改善箇所説明図

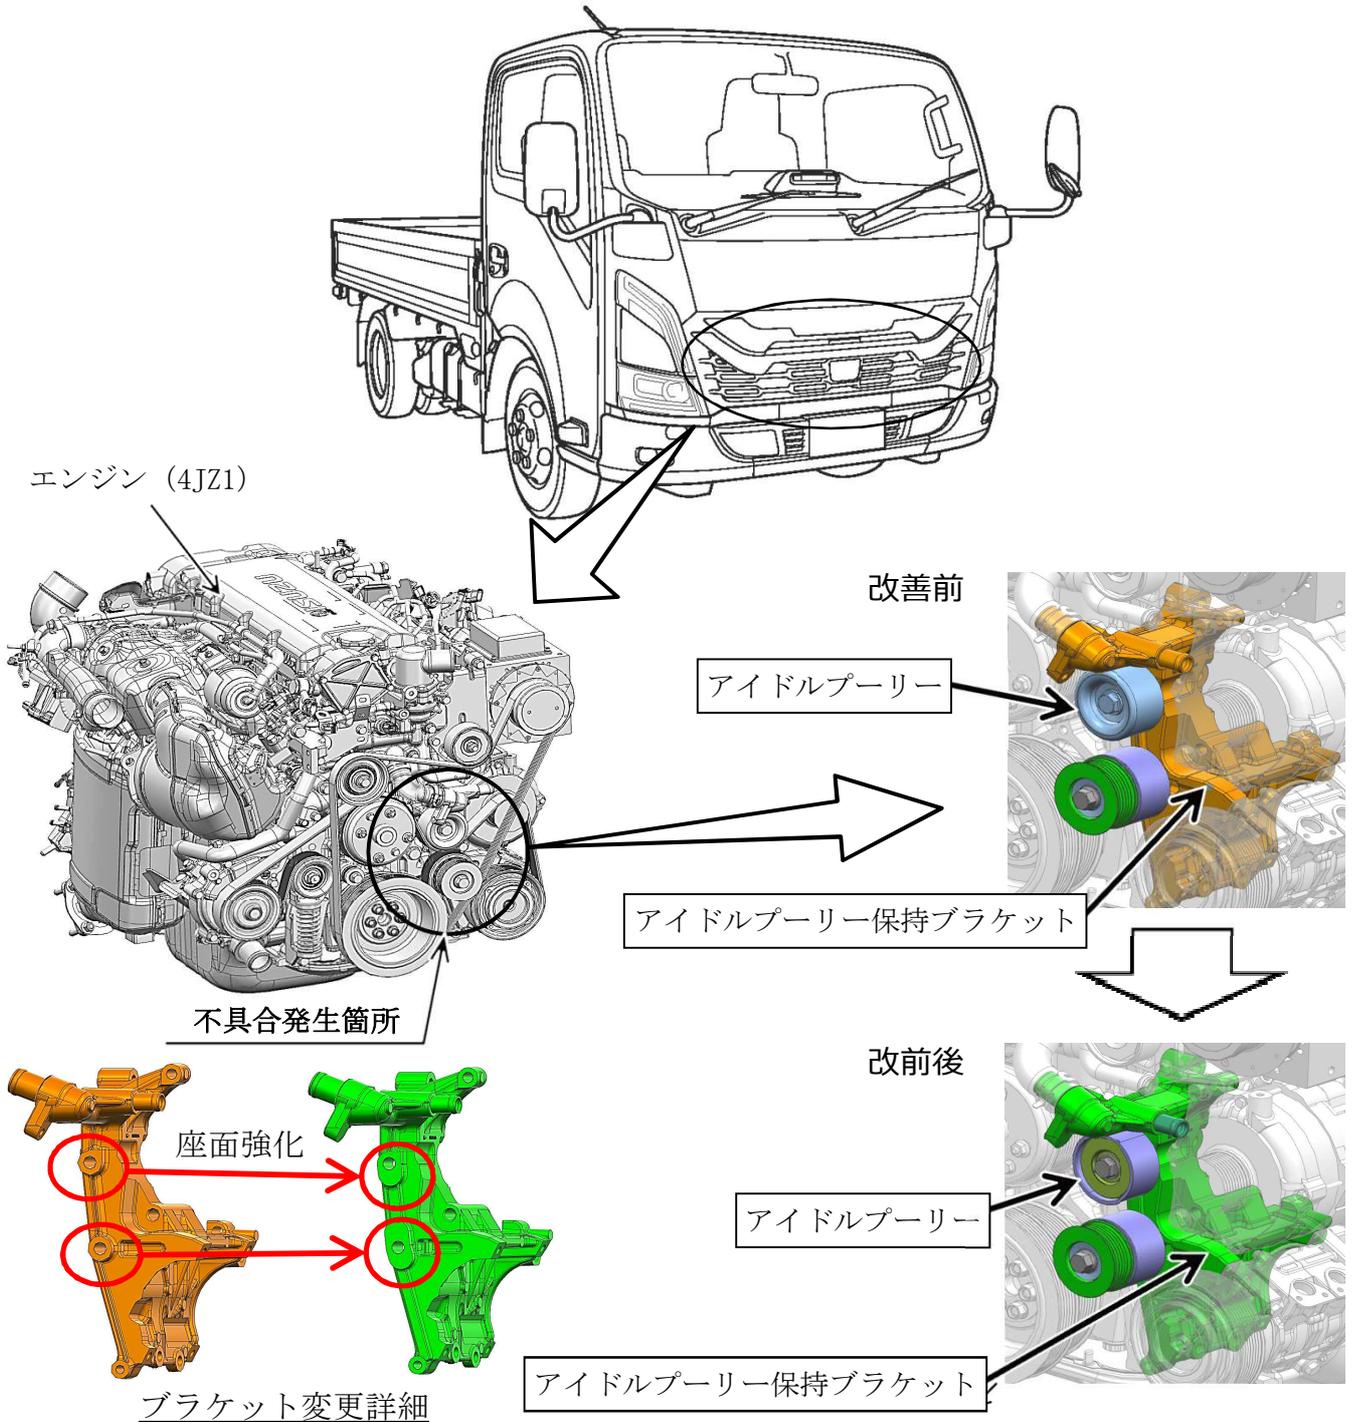
冷凍機架装車のアイドルプーリー保持ブラケットにおいて、部品選択が不適切なため、強度が不足しているものがある。そのため、アイドルプーリー保持ブラケットが損傷し、アイドルプーリーのガタ付きが発生し、冷却ファンベルトが外れ、チャージランプの点灯およびオーバーヒートとなるおそれがある。

全車両アイドルプーリー保持ブラケット、アイドルプーリーを改善品に交換する。

識別 : 助手席左側ドア開口部のシリアルナンバープレートに識別シール (赤色) を貼付する。
